AUTOSTRADA A4/A5 - A5 TORINO QUINCINETTO IVREA SANTHIA'

NODO IDRAULICO DI IVREA 2° FASE DI COMPLETAMENTO

STUDIO DI IMPATTO AMBIENTALE

Studio di Impatto Ambientale - Chiarimenti e integrazioni - Relazione

Figura 1.1.1/3 Soluzione 1 – Ponte ad arco - Altezza in sommità: 55 m

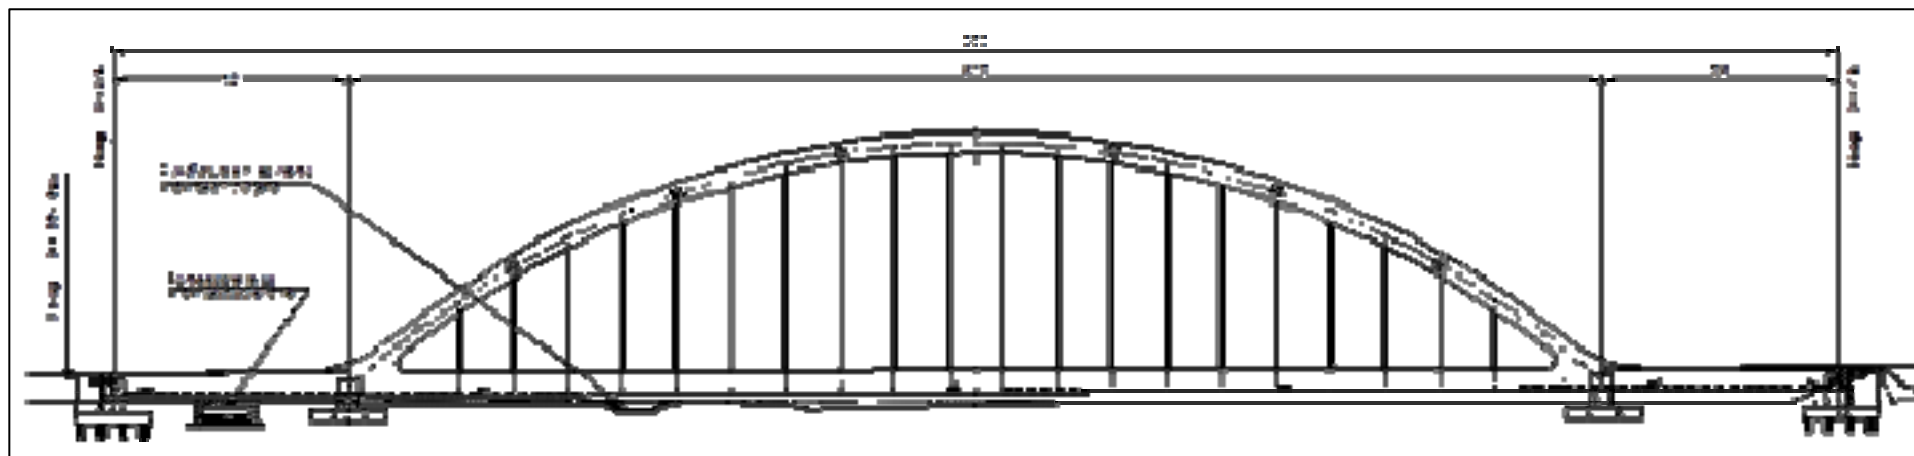
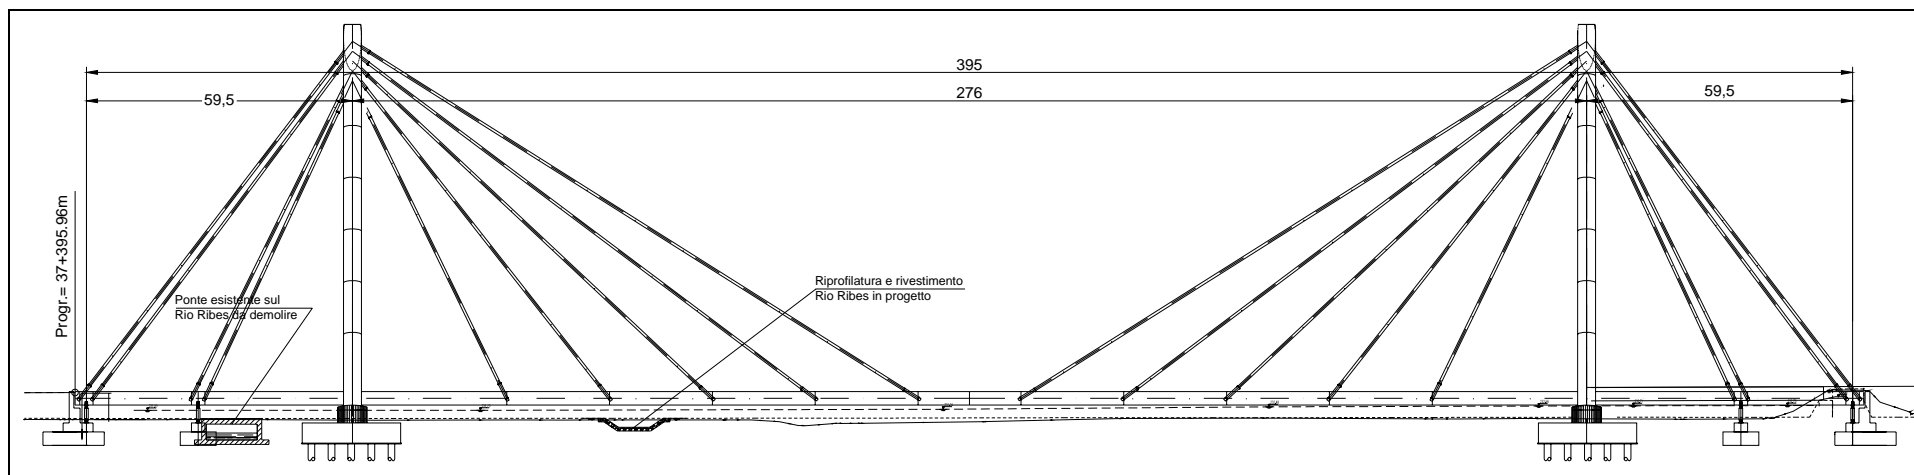
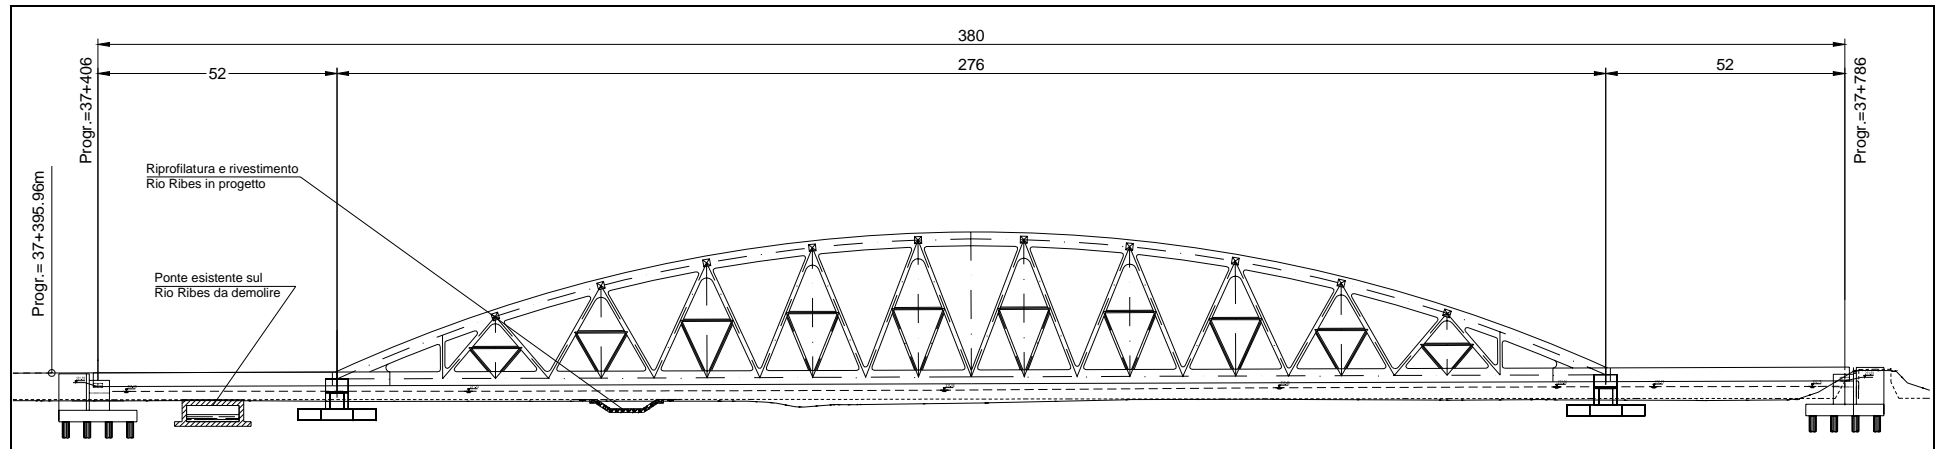
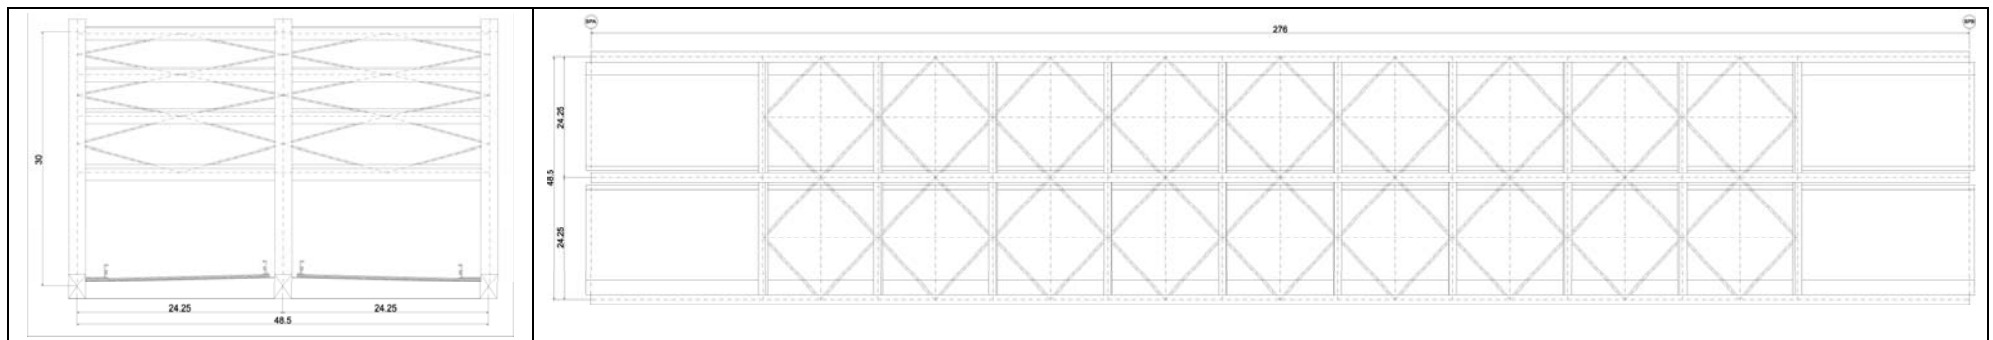
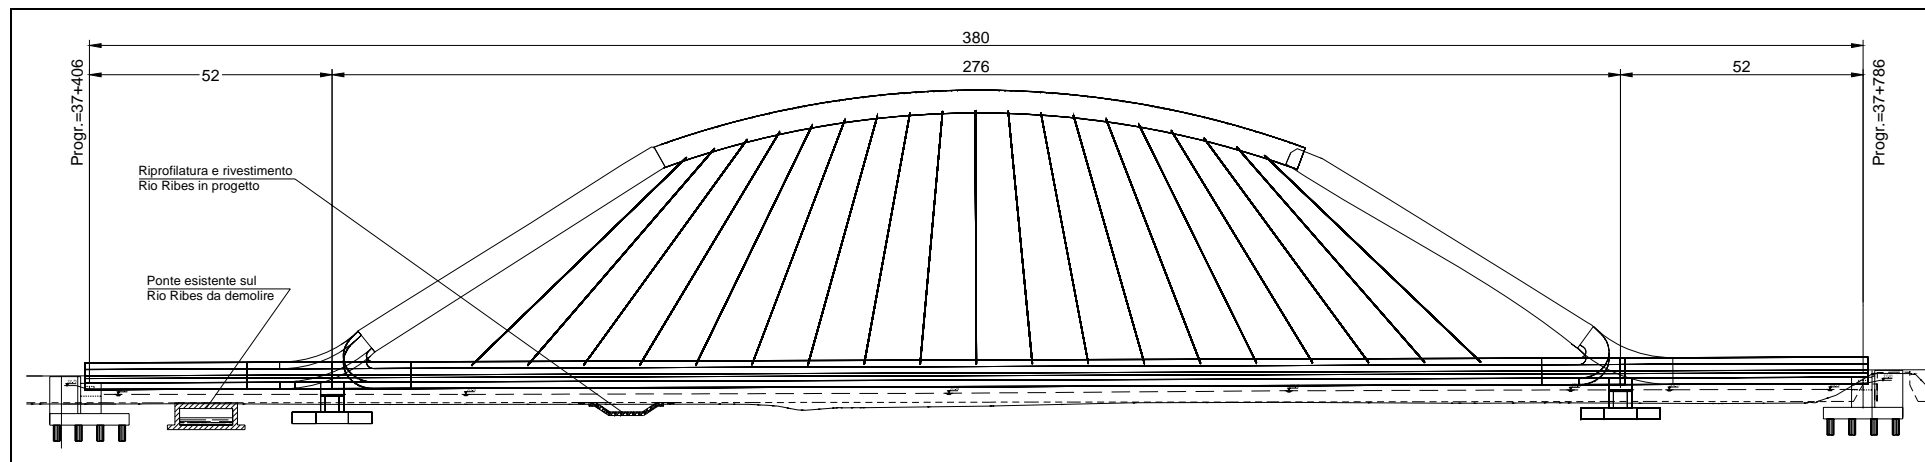
- *per la principale opera d'arte prevista, ossia il viadotto Cartiera, l'avvenuta valutazione tecnica, idraulica e architettonica di soluzioni formali alternative, in particolare concernenti l'impiego di profili di intradosso ad arco teso, e/o la realizzazione di struttura priva di componenti sovrastanti il piano dell'asse autostradale, e/o la possibilità di realizzare un viadotto di tipo tradizionale a travata su pile, ecc., con esauriente enunciazione degli elementi favorevoli e sfavorevoli di dette alternative sotto il profilo paesaggistico, oltre che idraulico/tecnico.*

Per i primi due schemi tipologici (figure 1.1.1/3 e 1.1.1/4), l'impalcato può essere unico per le due carreggiate, per una larghezza complessiva di circa 50 m. (come nel caso del viadotto Marchetti). Lo spessore delle travi trasversali, che dovranno essere poste sotto il piano strada è di circa 3 m. Adottando tali soluzioni l'innalzamento della livelletta, necessario per portarsi al di sopra del franco libero sulla massima piena, risulterebbe decisamente contenuto.

Dall'analisi delle tre tipologie strutturali si è preferito la soluzione ad arco (figure 1.1.1/7 e 1.1.1/8, soluzione a progetto, nel caso specifico ad arco con imposta a V) essendo questa la soluzione che appare la più snella e trasparente.

Queste due possibili soluzioni per il viadotto Cartiera vengono in sintesi illustrate nelle allegate figure 1.1.1/9 e 1.1.1/10. In particolare la soluzione ad arco unico con imposte a V presenta uno sviluppo della soluzione a progetto; essa è stata studiata per dare continuità all'arco, risultato ottenuto con una maggiore altezza della struttura.

Figura 1.2.4/3 Intersezione tra il tracciato e il corridoio ecologico del Torrente Chiusella

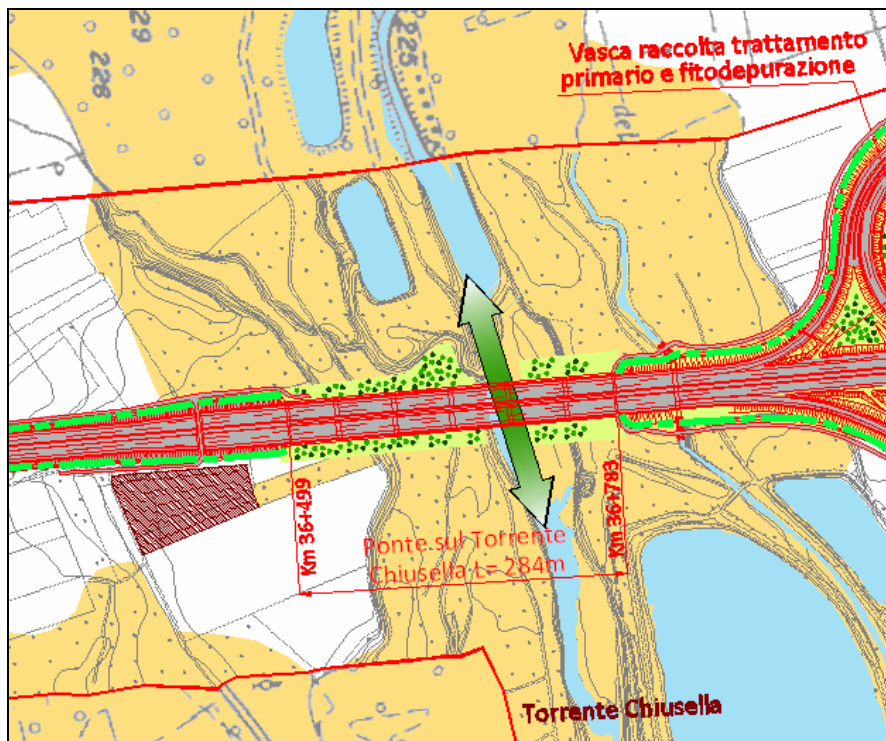
Richiesta di integrazione: “... per quanto attiene alla valutazione di impatti potenziali sulla componente ecosistemica (corridoi ecologici) fornire adeguata documentazione contenente planimetrie e sezioni in scala adeguata delle opere previste, l'indicazione della perimetrazione di eventuali aree boscate e/o aree di pertinenza fluviale e la previsione delle attività di ripristino delle opere di recupero ambientale previste per queste aree ...”.

Per quanto riguarda la rappresentazione cartografica dell'assetto di progetto in corrispondenza dei corridoi ecologici principali attraversati tramite ponti e viadotti dal tracciato proposto, si rimanda alle figure 1.2.4/3 – 1.2.4/7 riportate precedentemente, nonché agli elaborati AMB 017, AMB 018, AMB 019 e AMB 020 dello Studio di Impatto Ambientale.

Figura 1.2.5/7 Stralcio del prospetto della barriera acustica contigua al viadotto Marchetti

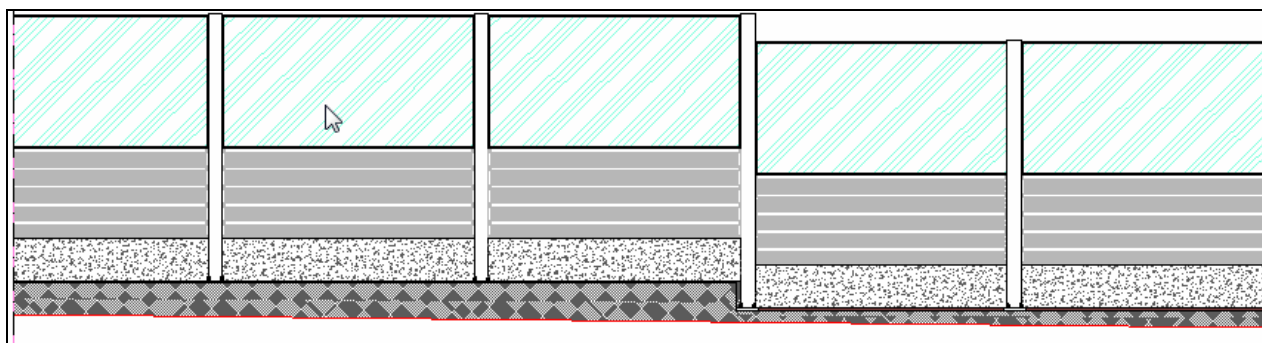
Il quesito in merito posto riguarda in particolare la possibile estesa applicazione della tipologia di barriera riportata nella figura seguente, ritenuta, per la sua trasparenza, una soluzione valida in termini di inserimento paesaggistico.

Una situazione di questo tipo si riscontra nella barriera prevista in avvicinamento al viadotto Marchetti, che costituisce il primo stralcio esecutivo degli interventi autostradali relativi al nodo idraulico di Ivrea, lungo la carreggiata proveniente da Santhià. In questo caso sul fronte opposto non sono presenti insediamenti e pertanto, anche per le caratteristiche dell'autostrada (rilevato di notevole altezza), verrà realizzata una barriera esattamente corrispondente a quella rappresentata nella suddetta figura. Uno stralcio del prospetto di questa barriera è riportato di seguito.

Come già esposto e illustrato nella allegata tavola AMB 022, per questa barriera, già esistente e di prevista ricostruzione, l'assenza di ricettori sul fronte opposto dell'autostrada, consente la realizzazione corrispondente alla tipologia di cui alla figura 1.2.5/6.
